O Departamento de Engenharia Komeco vem através deste comunicar uma novidade na linha de aquecedores de passagem a gás.

Visando melhorar os produtos cada vez mais, a Komeco trás uma alteração que dispensará a utilização de adaptadores.

KO22D

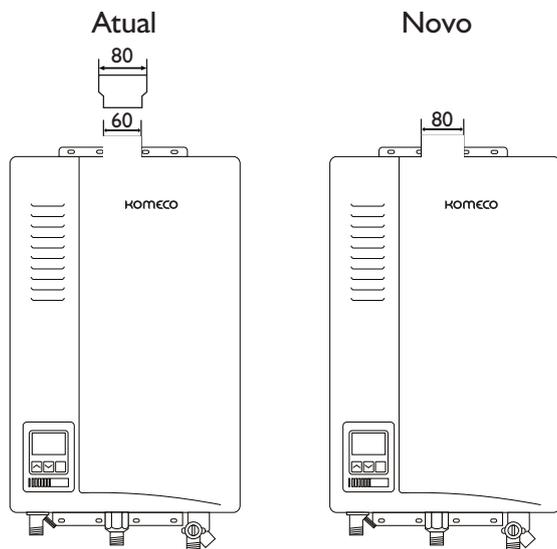
A partir deste boletim alguns dos modelos que possuem terminal de diâmetro de 60mm, onde é necessário utilizar um adaptador de 60mm x 80mm que acompanha o aparelho passaram a não precisar utilizar o mesmo.

A novidade acontece devido ao fato do diâmetro de gola do terminal passar a ter 80mm, isto facilita a exaustão dos produtos derivados da queima (gases, vapor e material sólido) e ainda evitando a produção dos mesmo.
